<b>E</b>				
<b>JAVNA PODUZEĆA</b>				
<b>rbr</b>	<b>naziv</b>	<b>klasa, urbroj</b>	<b>datum</b>	<b>usvojeno</b>
<b>1</b>	<b>VODOVOD BLATO D.O.O.</b>		22.2.2017.	Da
<b>2</b>	<b>METKOVIĆ D.O.O.</b>	22/2017.	21.2.2017.	Da/ne
<b>3</b>	<b>ČISTOĆA METKOVIĆ D.O.O.</b>		17.2.2017.	Da/ne

## PREDMET: PRIJEDLOG PROSTORNOG PLANA DUBROVAČKO NERETVANSKE ŽUPANIJE

### – KOMENTARI NA PLAN METKOVIĆ D.O.O.

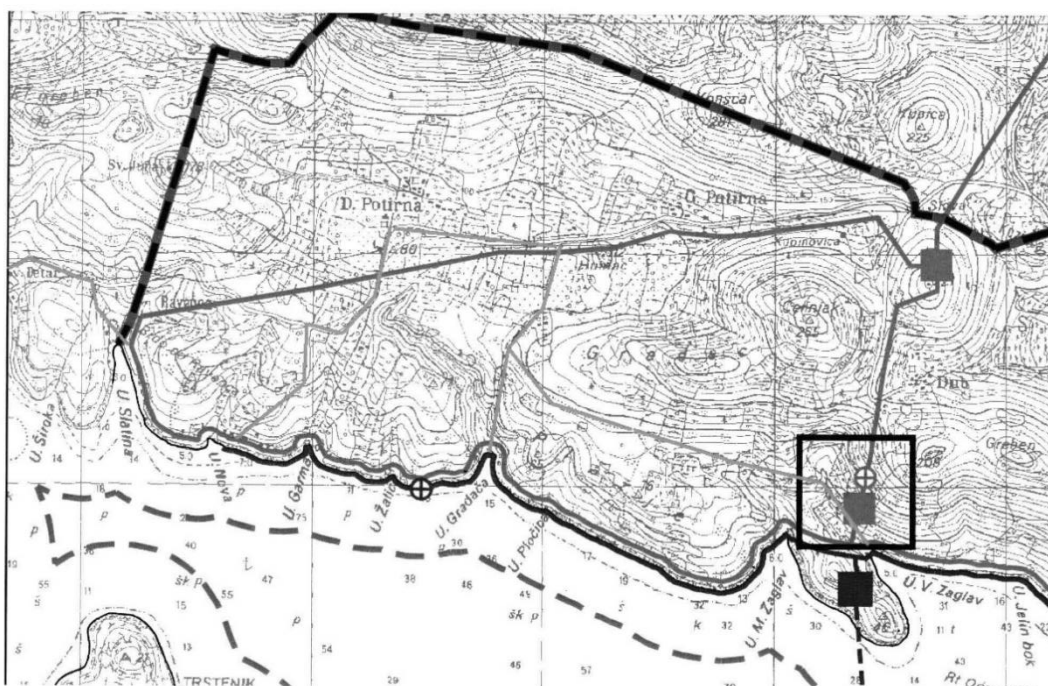
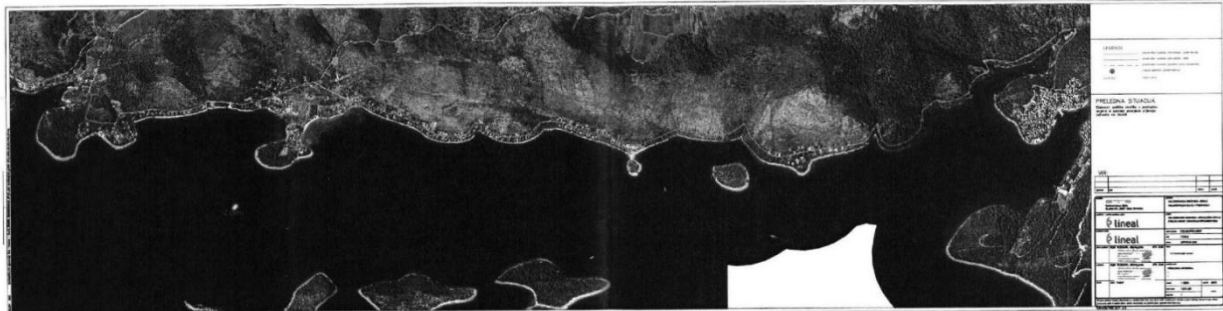
U vezi sa našim telefonskom razgovorom šaljem Vam u prilogu projektiranu trasu odvodnje djela južne obale od Gršćice do Brme .Dio te trase koja se nalazi u trupu ceste u Općini Smokvica od mjesta Vinačac do Brme nije u prostornom planu te bi Vas zamolio da ga uvrstite.Takođe u prilogu šaljem predloženu trasu vodoopskrbe u Općini Blato od uvale Zaglav do Potime i pripadajućih uvala koja je označena svjetlo plavom bojom koju bi trebalo također uvrstiti u prostorni plan.

Zahtjev za postavljenje djela odvodnje od Vinačca do Brme u prostorni plan Vam je pismenim putem poslala Općina Smokvica , a što se tiče djela vodoopskrbe za Potimu ćemo Vam poslati mi iz Vodovoda d.o.o. Blato.

**Odgovor:**

Usvaja se.
